Notificare URGENTĂ în materie de siguranță în teren - ACTUALIZARE

Azurion 7M20 cu stativ FlexArm

Este posibil ca mișcarea motorizată în direcție longitudinală să nu funcționeze așa cum a fost intenționat

Referință Philips: 2024-IGT-BST-003

Figura 1: Stativul FlexArm este un stativ monoplan, montat pe plafon, cu un detector de 20 inch

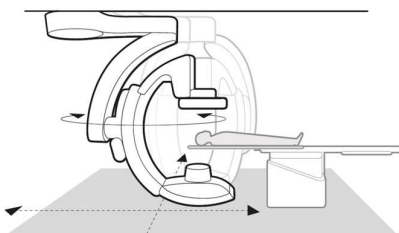
Companiei Philips i s-a adus la cunoștință o posibilă problemă de siguranță asociată sistemelor Philips Azurion 7M20 cu un stativ FlexArm (Figura 1), care ar putea prezenta un risc pentru pacienți. Această scrisoare de notificare URGENTĂ în materie de siguranță în teren are scopul de a vă informa asupra următoarelor:

Figura 2. Prezentare generală a elementelor stativului FlexArm și identificarea problemei

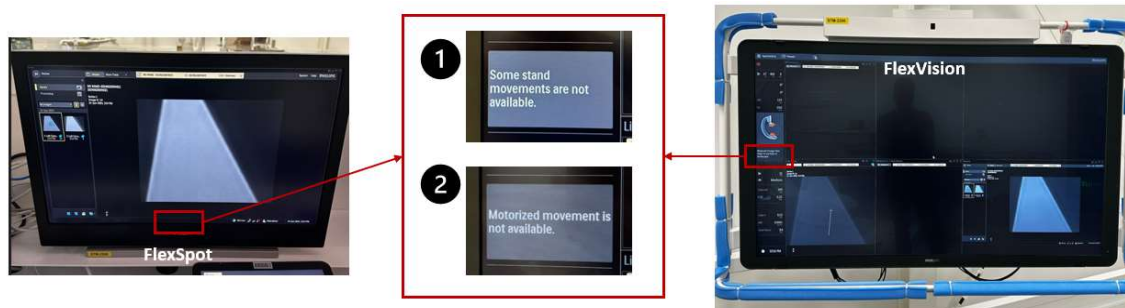
Philips a identificat faptul că mișcarea motorizată în direcție longitudinală a stativului FlexArm poate fi inconsecventă (nu lină) și, în final, poate deveni indisponibilă. Această problemă se datorează scurgerii de lubrifianț de la rulmenți și/sau uleiului anticoroziv aplicat la rulmenți, din cauza căruia lubrifierea de la nivelul șinei de plafon poate fi excesivă, reducând frecarea dintre șine și roata de fricțiune (consultați Figura 2).

- d. Ca parte din ciclul de întreținere preventivă, Philips va curăța șinele, roata de fricțiune și rulmenții conform indicațiilor din Actualizarea întreținerii preventive, prezentă în Anexa A.

Figura 4: Locul de aplicare a etichetei de identificare a sistemului

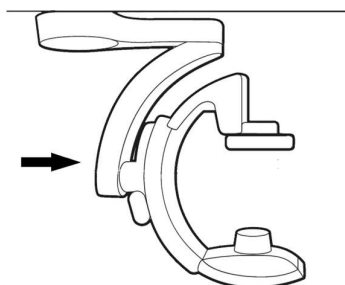
Numele produsului și numărul modelului sistemului pot fi găsite pe eticheta de identificare a sistemului de pe stativul FlexArm (Figura 4).
